" MODIFICACIONES PUNTALES NORMAS
SUBSIDIARIAS SAN BARTOLOME "
MODIFICACIONES Nº2 A LA Nº30

NORMAS SUBSIDIARIAS DE PLANEAMIENTO MUNICIPAL DE
SAN BARTOLOMÉ DE LANZAROTE
MODIFICACIONES PUNTUALES Nº2 A Nº30
DOCUMENTO APROBACIÓN DEFINITIVA
DICIEMBRE 1997

MODIFICACION PUNTUAL N°19.

MODIFICACION N° 19 - NUCLEO DE SAN BARTOLOME
MODIFICA: ZONA ORDENANZA Z-1. ALINEACION C/. RUBICON

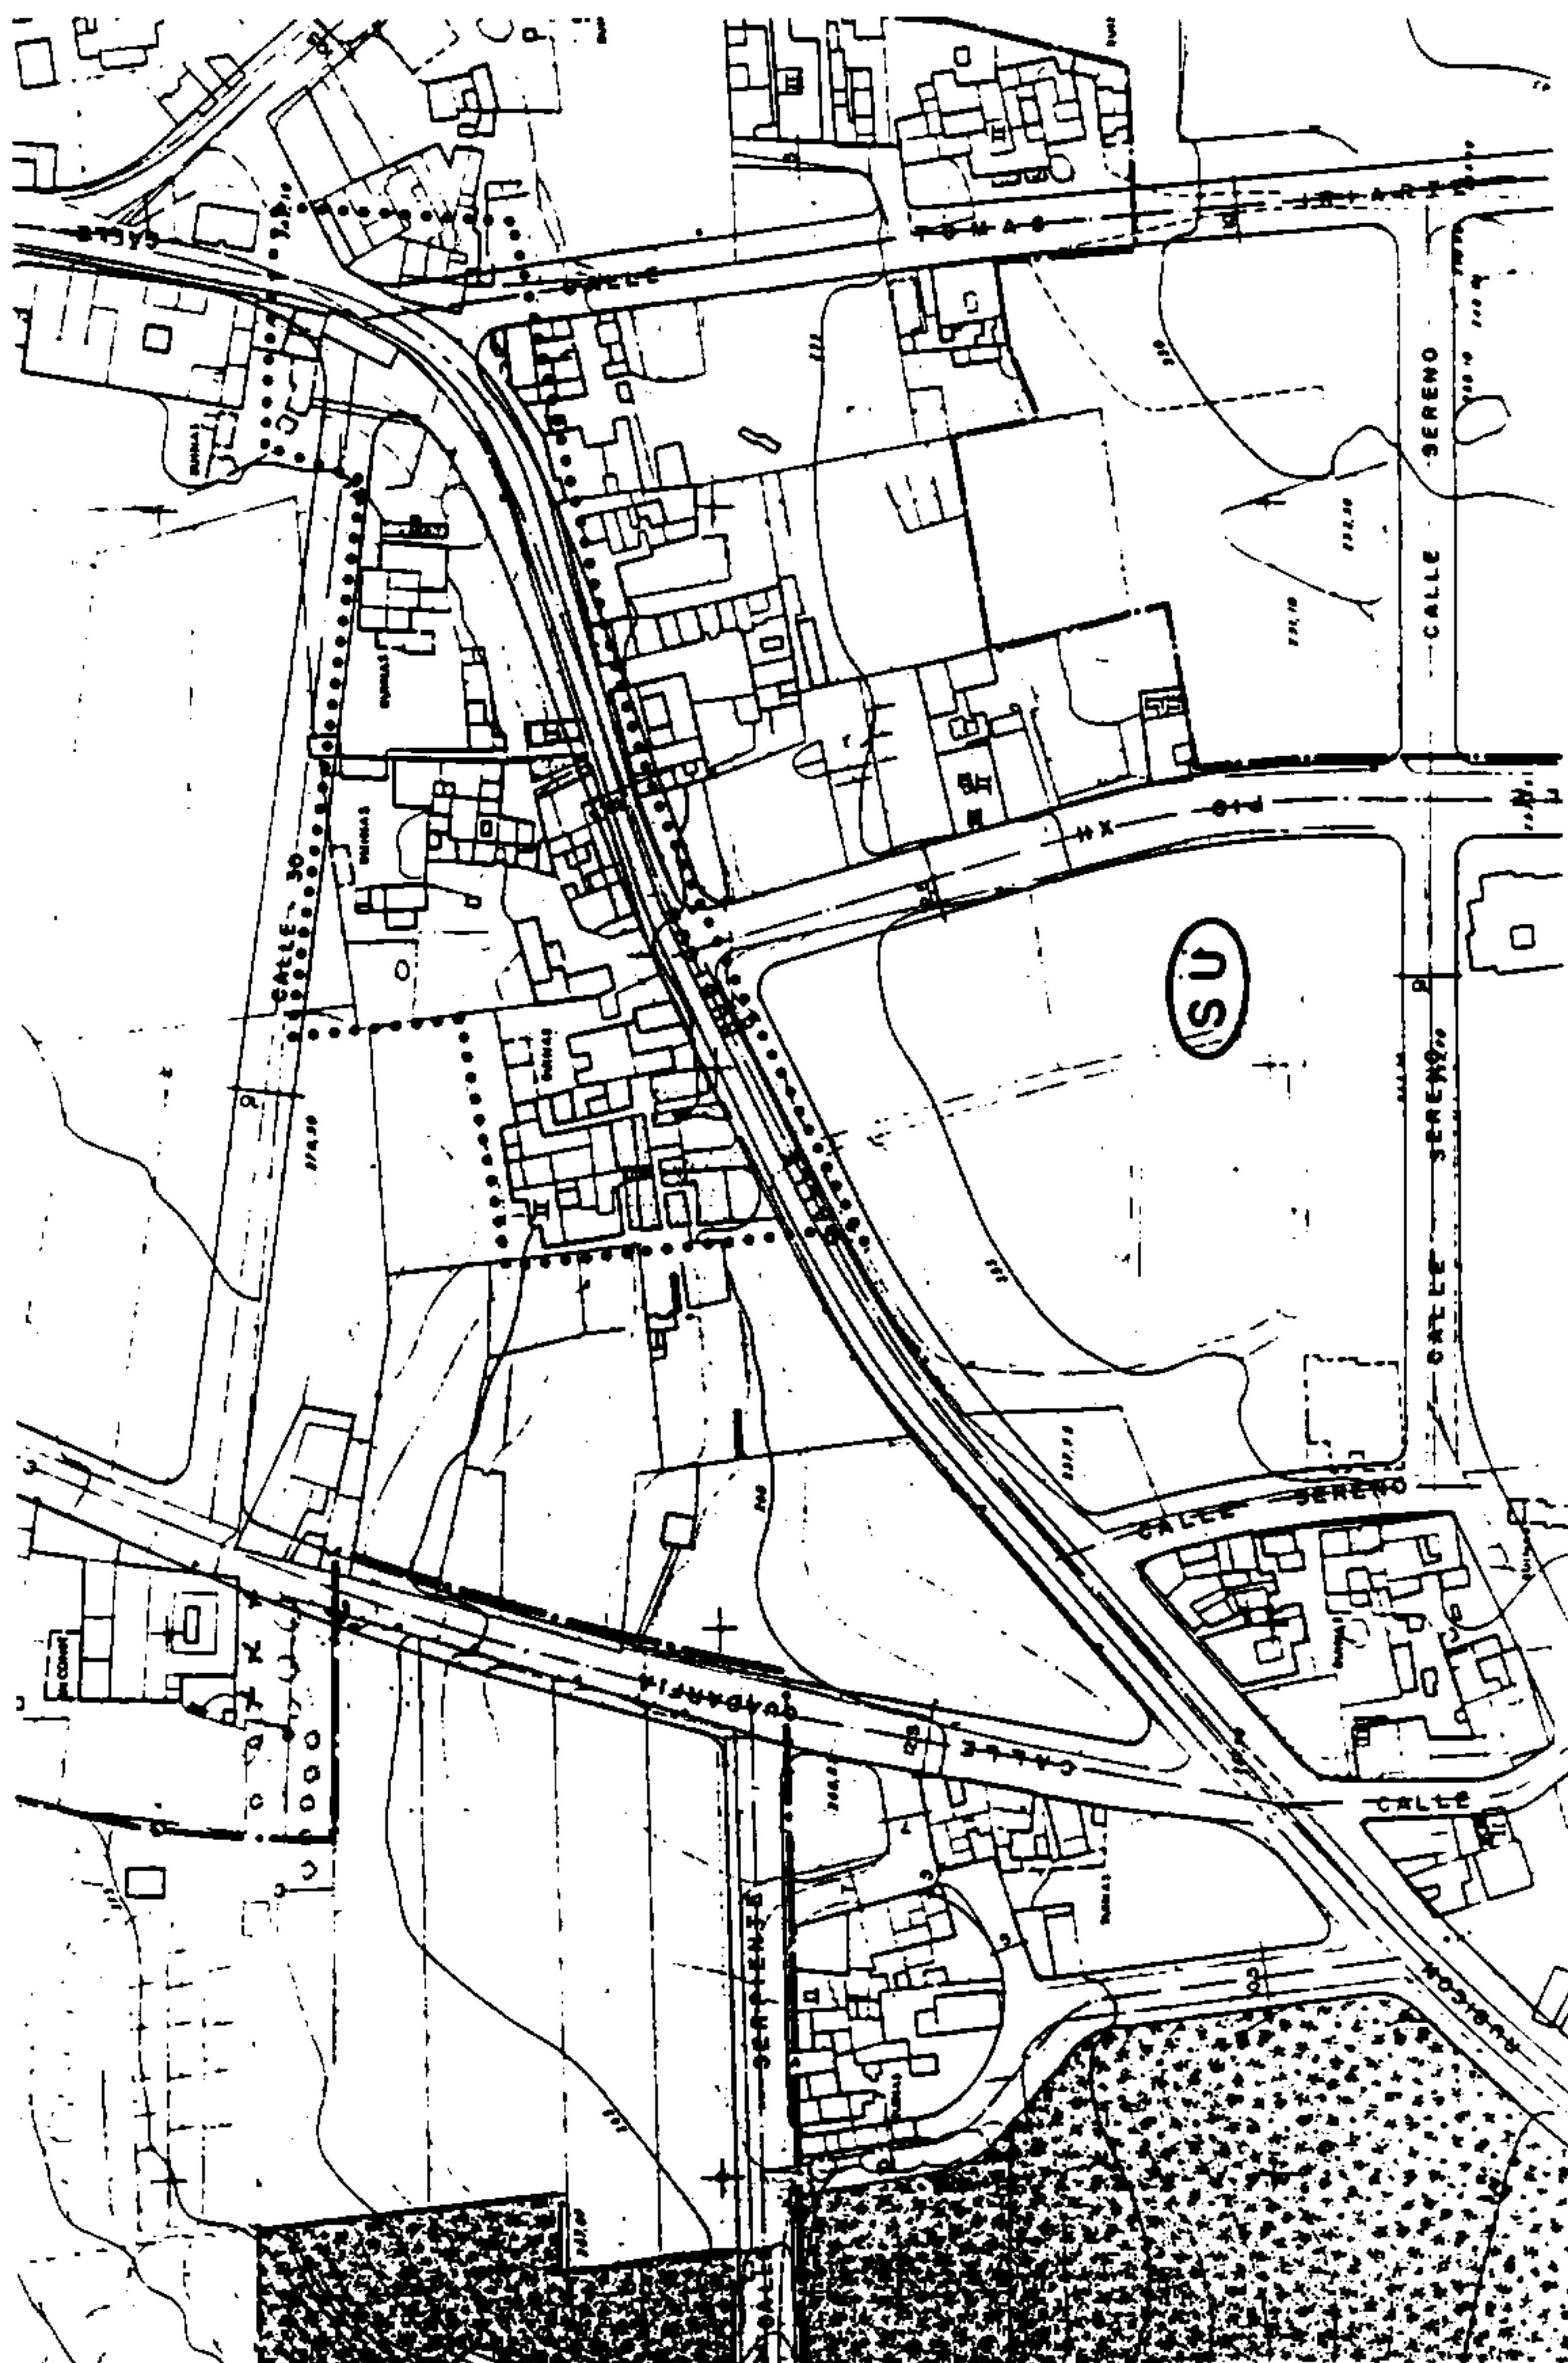
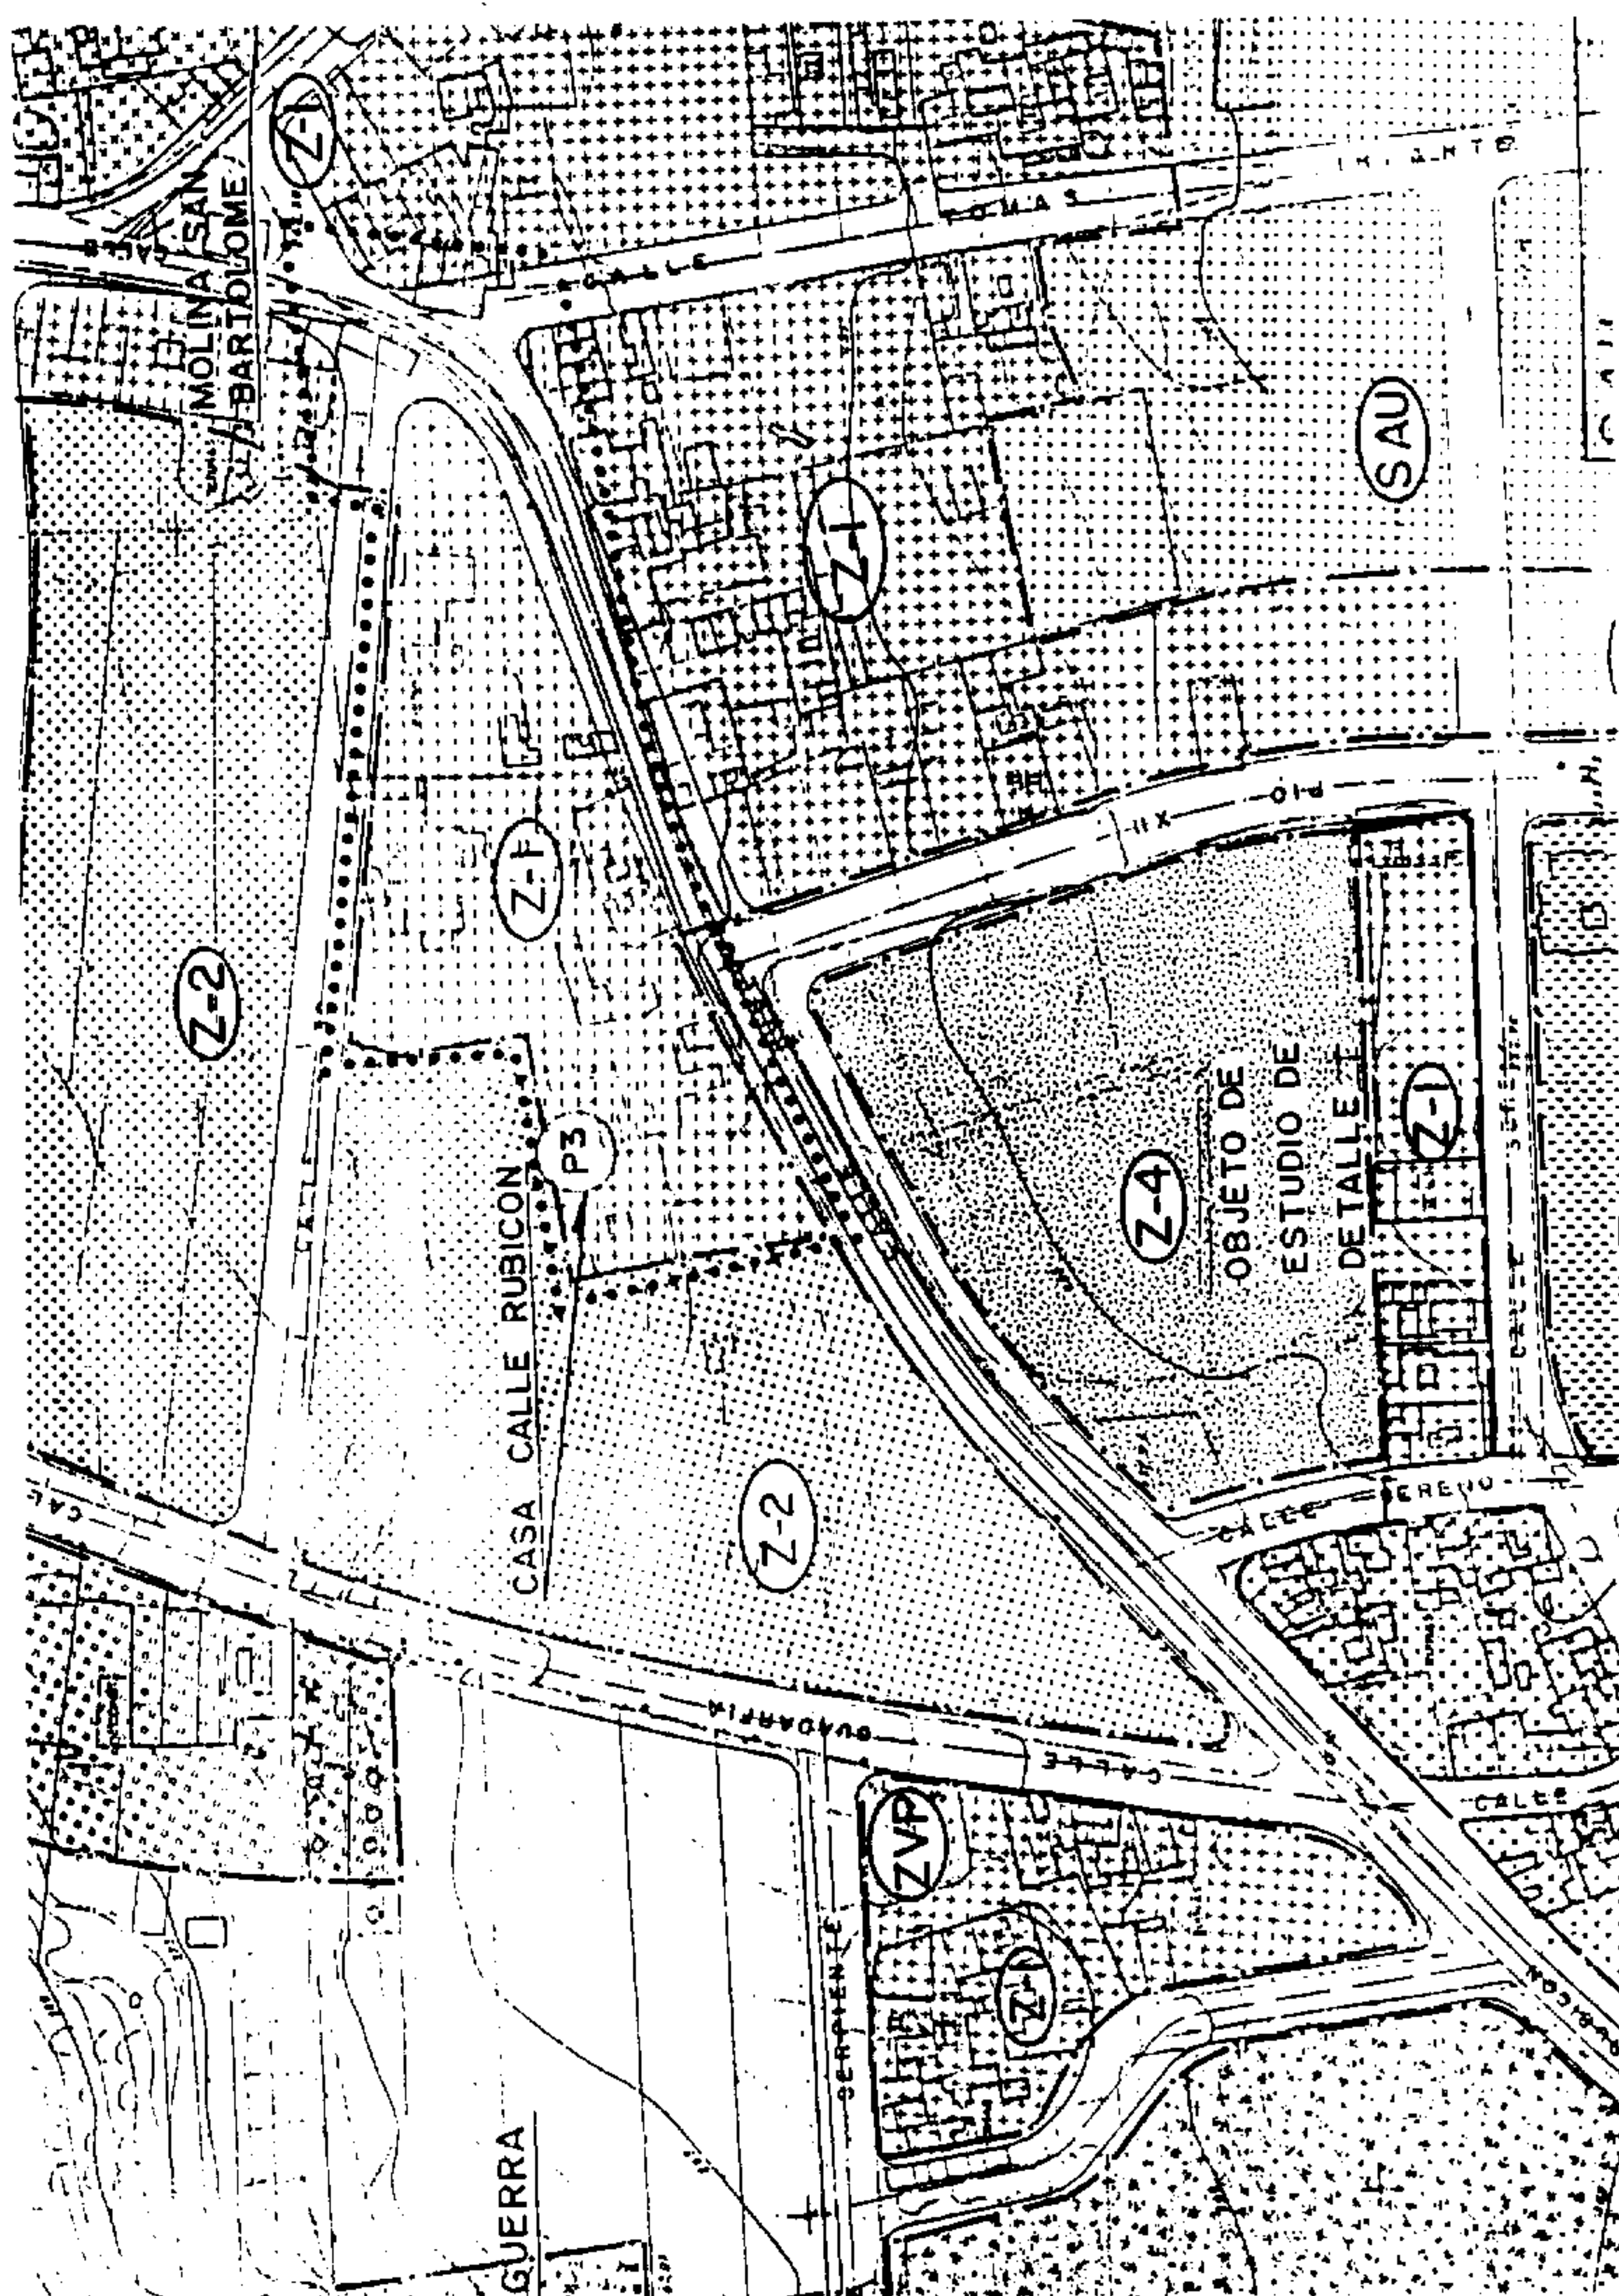
Se propone la modificar parcialmente la alineación de la calle Rubicón a la altura de la calle Tomás de Iriarte. Asimismo se propone en la manzana delimitada por las calles Rubicón, Guadarfía y nº28. modificar en parte. la ordenanza de aplicación. la cual pasaría a ser de ZONA 2 a ZONA 1.

Modificar la alineación de la calle Rubicón en su intersección con las calles Tomás de Iriarte y nº28.

Subdividir, a efectos de aplicación de Ordenanzas, la ordenación de la manzana delimitada por las calles Rubicón, Guadarfía y nº28, siendo de aplicación las Ordenanzas Particulares ZONA 1 y ZONA 2, según se recoge en los planos de zonificación.
